Toyota Auris — Chiadeira no travão de roda do eixo dianteiro | HELLA

Chiadeira no travão de roda do eixo dianteiro

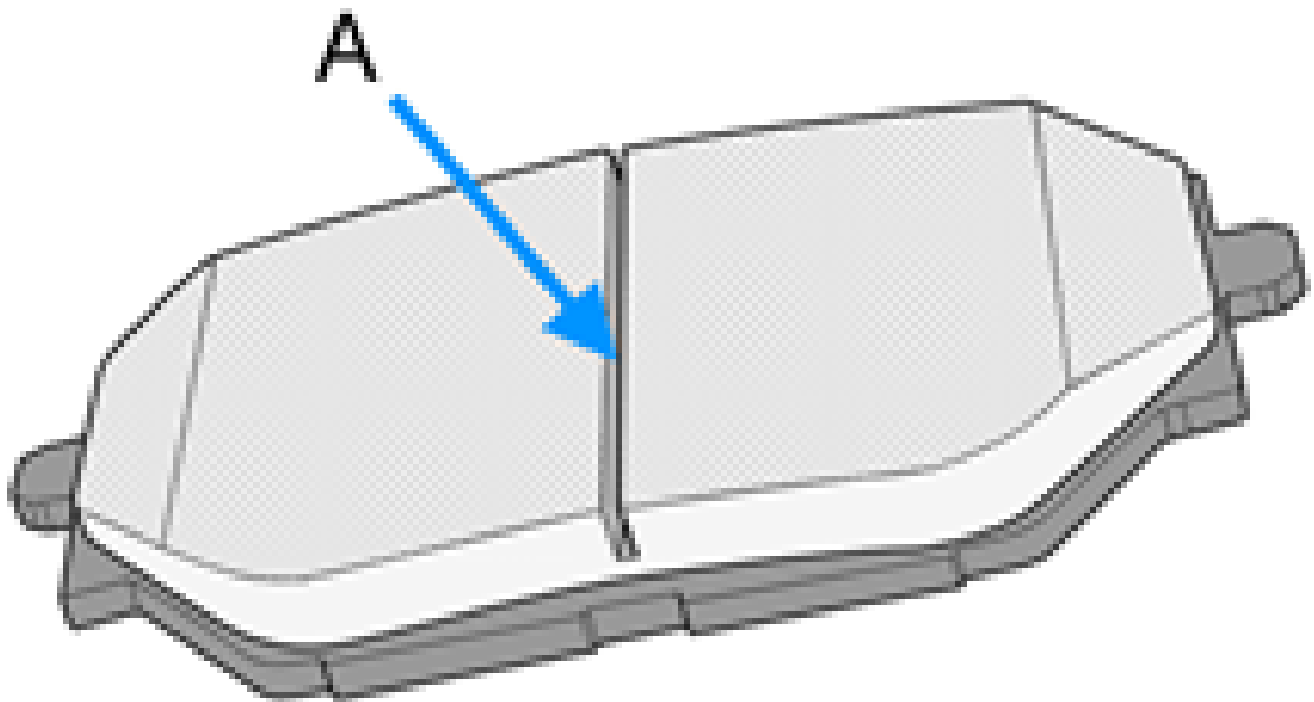
Nos modelos de veículo supracitados podem ocorrer vibrações de ressonância a velocidades de marcha constantes entre 65 -125 km/h, as quais podem provocar ruídos incómodos no eixo dianteiro. Este problema pode ter origem no calço do travão ou pode dever-se à parte construtiva do travão de roda, em combinação com uma jante de 15 polegadas.

O fabricante automóvel utiliza para estas situações calços de travão modificados que estão equipados com uma ranhura (A) no revestimento de fricção.

Realizar uma inspeção visual. Verificar se o sistema de travagem do eixo dianteiro apresenta quaisquer danos, controlar o bom funcionamento, a existência de demasiada sujidade ou sinais de desgaste. Se necessário, deve-se desmontar o travão da roda para um controlo mais detalhado. Se não for possível diagnosticar qualquer defeito e os calços de travão instalados tiverem sido concebidos sem uma ranhura no revestimento de fricção, substituí-los pelos calços de travão modificados.

- Kit de calços de travão 04465-02430
